# **BRAZO DE ACCESO VEHICULAR DE MATERIAL FLEXIBLE NO METÁLICO CON MECANISMO DE LIBERACION Y/O SENSOR DE IMPACTO**

**REF: Respuesta Oficio N° 3205 Expediente No NC2018/0001166.**

### **De la solicitud de patente**

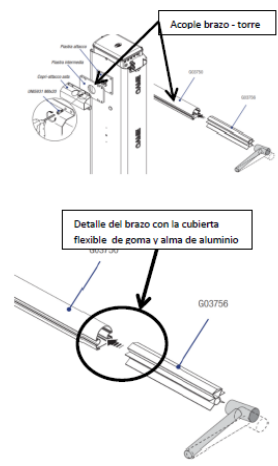
#### A) Características del mecanismo revelado en la reivindicación 1 frente al documento D1

| <b><i>CARACTERÍSTICAS ESENCIALES</i></b>           | <b><i>D1</i></b>                                                                                                                                | <b><i>RESPUESTA</i></b>                    |
|----------------------------------------------------|-------------------------------------------------------------------------------------------------------------------------------------------------|--------------------------------------------|
| Mecanismo de liberación (3)                        | <p>Mecanismo de liberación (Figura N de G03005-G04002)</p>  | El examinador la identificó correctamente. |

| <p>Sensor de impacto (4)</p>             | <p>Las fotocélulas se pueden integrar en el gabinete (Sitio WEB).</p>                                                                                                                                                                                          | <p>El examinador se equivocó en la identificación, ya que, en la invención solicitada, el brazo cuenta con un sensor de impacto, que es un dispositivo capaz de detectar magnitudes físicas o variables, conectado al brazo o barrera de material flexible no metálico, el cual emite una señal al momento en que el vehículo golpea al brazo o barrera, por otro lado, en la revelada en el documento D1, muestra fotocélulas, que es un dispositivo electrónico que responde al cambio de intensidad de luz, y un componente receptor, que percibe la luz generada por el emisor, teniendo una gran diferencia entre los dos mecanismos</p> |
| <p>Un brazo de material flexible (1)</p> | <p>Barra de sección semielíptica en aluminio pintado de blanco, completa con perfil hueco y perfil de goma a prueba de golpes. (Sitio Web. Ref. Accesorio. 001G03750).</p>  | <p>El examinador se equivocó en la identificación, ya que, en la invención solicitada, el brazo completo es de un material flexible no metálico, sin embargo, la revelada en el documento D1, es de aluminio, es decir, un material metálico y tiene un perfil de goma a prueba de golpes, lo que hace totalmente diferente los dos mecanismos.</p>                                                                                                                                                                                                                                                                                           |

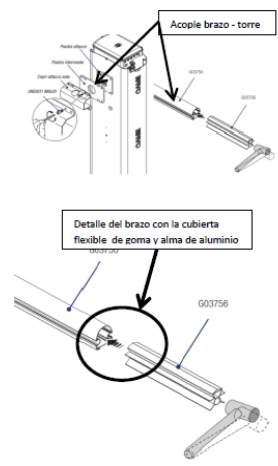
#### A) Características del mecanismo revelado en la reivindicación 1 frente al documento D1

| <b><i>CARACTERÍSTICAS ESENCIALES</i></b>           | <b><i>D1</i></b>                                                                                                                                | <b><i>RESPUESTA</i></b>                    |
|----------------------------------------------------|-------------------------------------------------------------------------------------------------------------------------------------------------|--------------------------------------------|
| Mecanismo de liberación (3)                        | <p>Mecanismo de liberación (Figura N de G03005-G04002)</p>  | El examinador la identificó correctamente. |

| <p>Sensor de impacto (4)</p>             | <p>Las fotocélulas se pueden integrar en el gabinete (Sitio WEB).</p>                                                                                                                                                                                          | <p>El examinador se equivocó en la identificación, ya que, en la invención solicitada, el brazo cuenta con un sensor de impacto, que es un dispositivo capaz de detectar magnitudes físicas o variables, conectado al brazo o barrera de material flexible no metálico, el cual emite una señal al momento en que el vehículo golpea al brazo o barrera, por otro lado, en la revelada en el documento D1, muestra fotocélulas, que es un dispositivo electrónico que responde al cambio de intensidad de luz, y un componente receptor, que percibe la luz generada por el emisor, teniendo una gran diferencia entre los dos mecanismos</p> |
| <p>Un brazo de material flexible (1)</p> | <p>Barra de sección semielíptica en aluminio pintado de blanco, completa con perfil hueco y perfil de goma a prueba de golpes. (Sitio Web. Ref. Accesorio. 001G03750).</p>  | <p>El examinador se equivocó en la identificación, ya que, en la invención solicitada, el brazo completo es de un material flexible no metálico, sin embargo, la revelada en el documento D1, es de aluminio, es decir, un material metálico y tiene un perfil de goma a prueba de golpes, lo que hace totalmente diferente los dos mecanismos.</p>                                                                                                                                                                                                                                                                                           |
